**4º TERMO ADITIVO AO CONTRATO Nº 5031/2019**  
**EDITAL Nº. 2897/2019**

PARECER TÉCNICO 06/2020

RELATÓRIO TÉCNICO DESCRITIVO - ADENDO

**PROJETO: REFORMA EDIFICAÇÃO DO SAMU (ADENDO AO PROJETO ORIGINAL)**  
**ENDEREÇO: RUA FÉLIX DA CUNHA, QUADRA 059, SETOR 07, BAIRRO CENTRO**

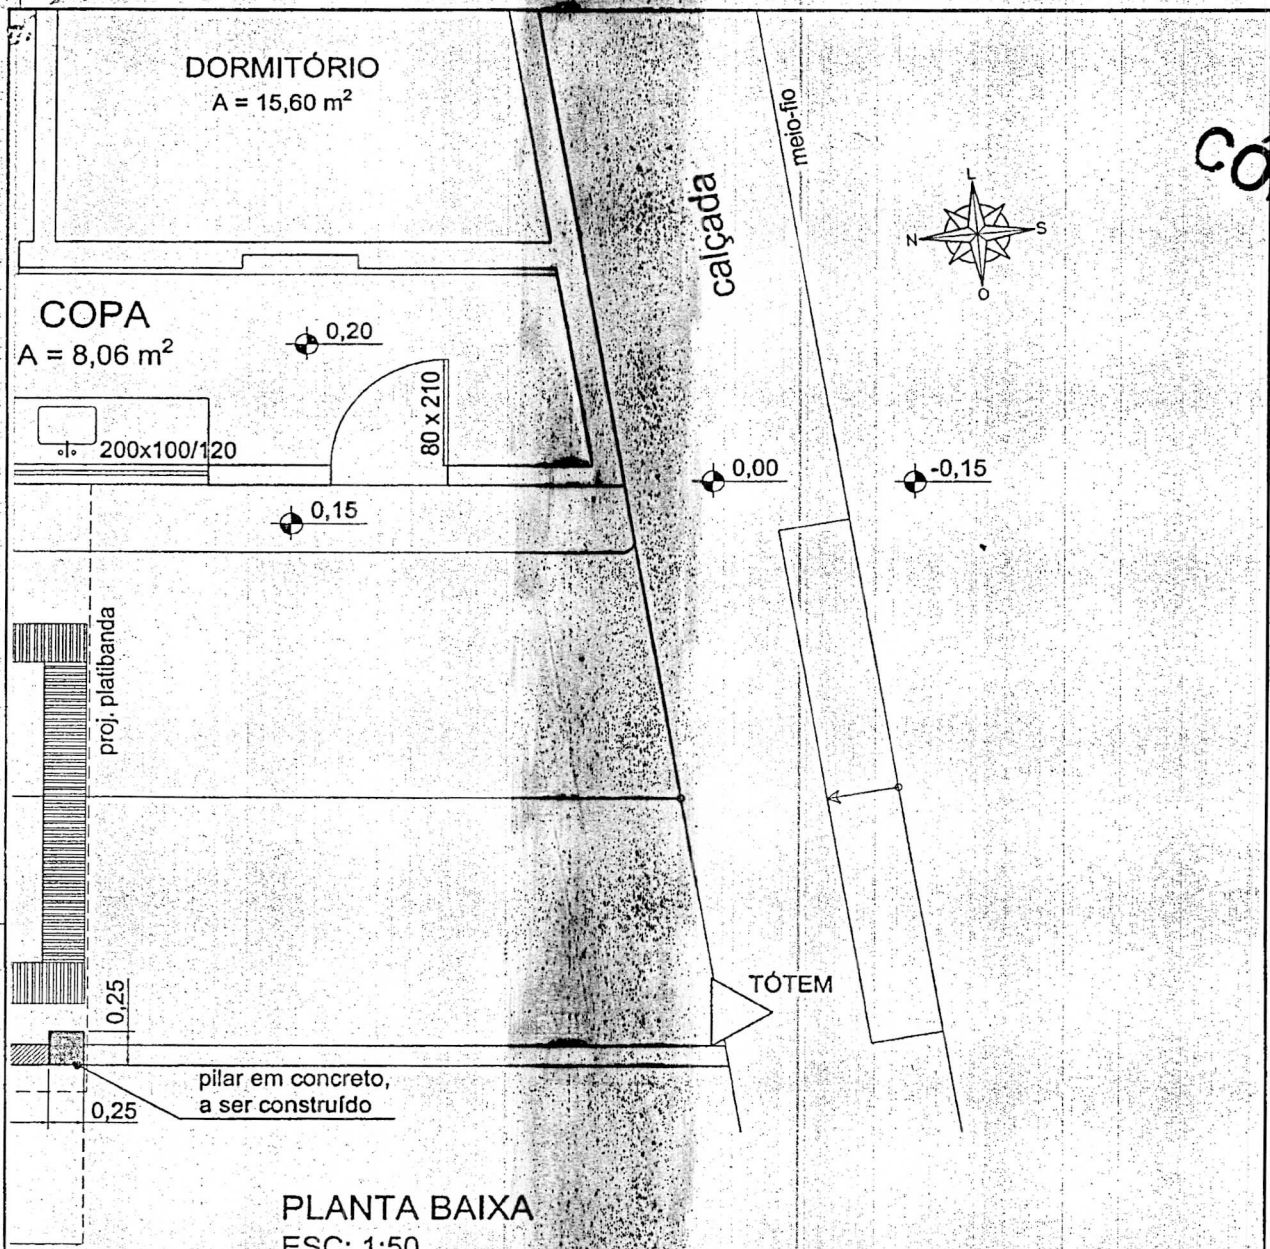
Na parede dos fundos do abrigo, ao lado do tanque de lavagem, deverão ser instalados pontos de água e esgoto (ver plantas), para posterior instalação de máquina de lavar roupas. A tubulação ligando o ponto de água original (parede do banheiro) com esses novos pontos já estava prevista no projeto original. Deverá ser utilizada tubulação de PVC rígido, Ø 25 mm.

CORTE BB  
ESC: 1:100

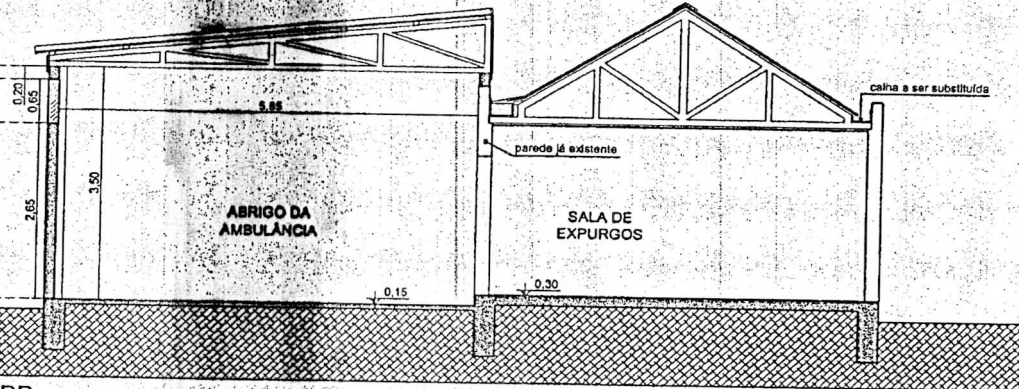
pilar em concreto, a ser construído (fazer amarração com a parede existente)

nova parede em alvenaria de tijolos maciços

TRECHO DE PAREDE A SER DEMOLIDO E REFEITO

alvenaria a ser construída, em substituição às paredes originais
